MOBILIARIO OFICINAS UNICEF, TORRE ALTO EL GOLF
RFPS-CLE-75/2017 Respuesta a Consultas
24 de Noviembre de 2017

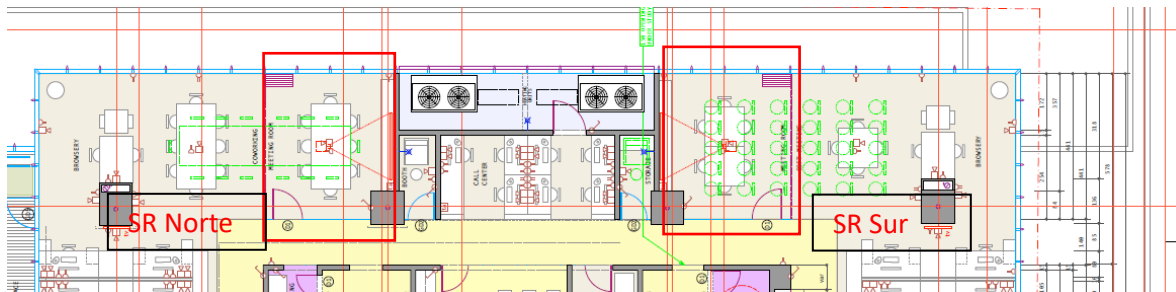
36. Item 11 Sala Reunión Recepción, Cantidad aparece 2, pero solo se observa 1 en planta.

R: 1 mesa, 4 sillas. Se adjunta itemizado actualizado 24/nov.
